改善箇所説明図

改善の内容

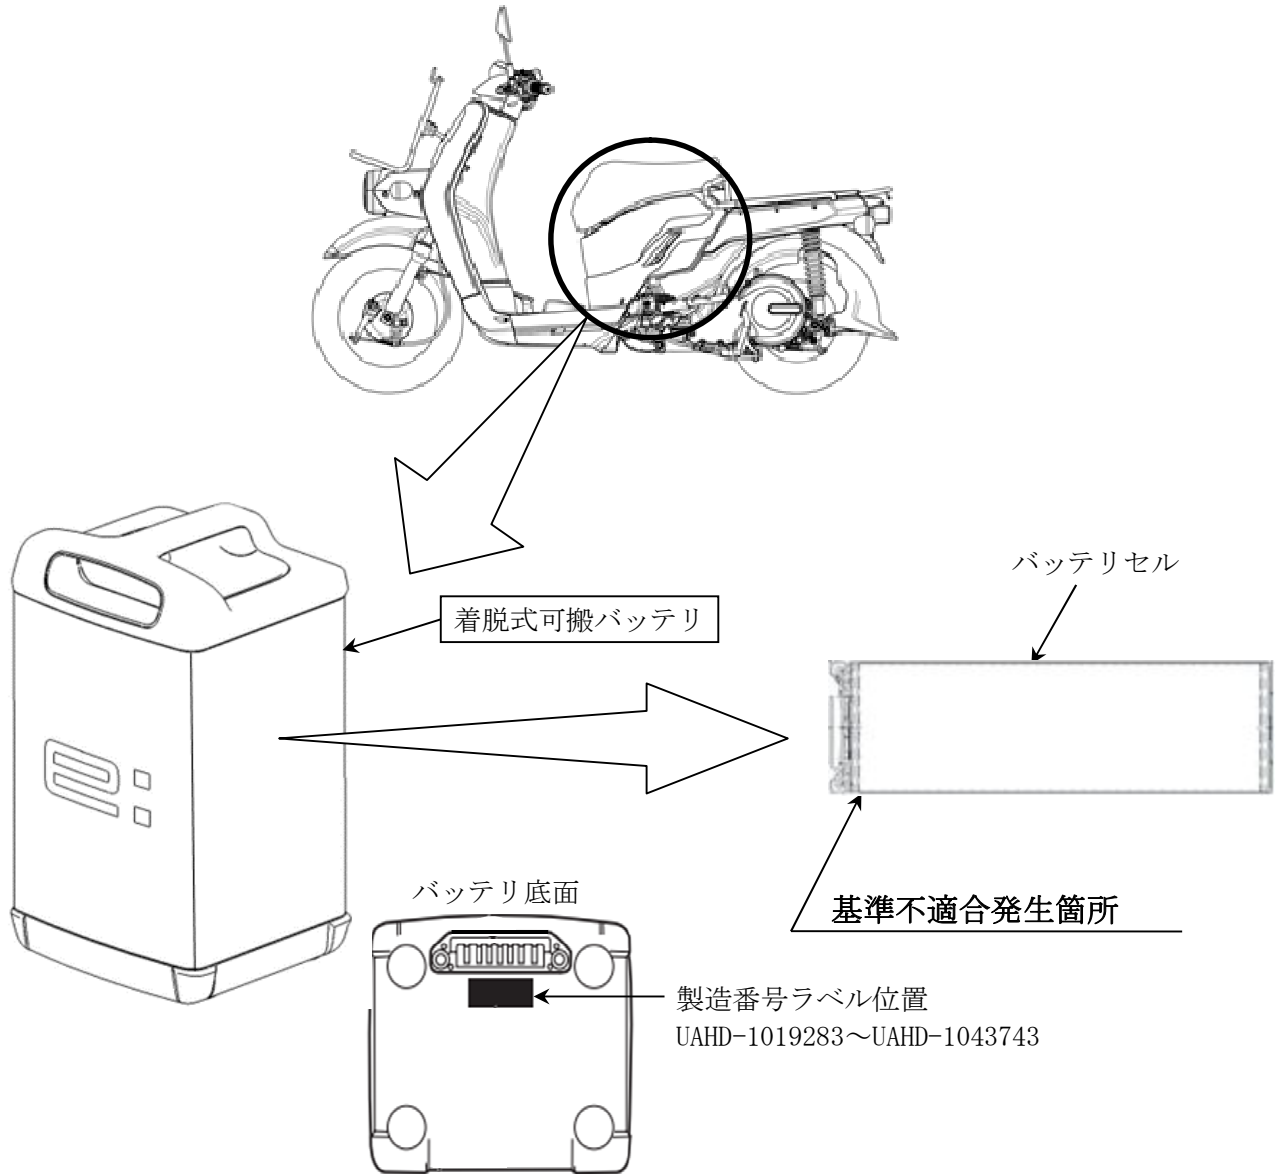
電動二輪車に搭載する着脱式可搬バッテリーにおいて、バッテリーセルの外装加工管理及び電極層の外径設定が不適切なため、加工時の残留応力と電極層膨張の応力によりセル外装に亀裂が発生し、電解液が漏れることがある。そのため、セル電圧の低下による充電不良、または、漏れた電解液により金属が析出し短絡して、最悪の場合、セルが発火し火災に至るおそれがある。

全数、着脱式可搬バッテリーを対策品に交換する。

識別：改善済み着脱式可搬バッテリーは、製造番号により識別する。
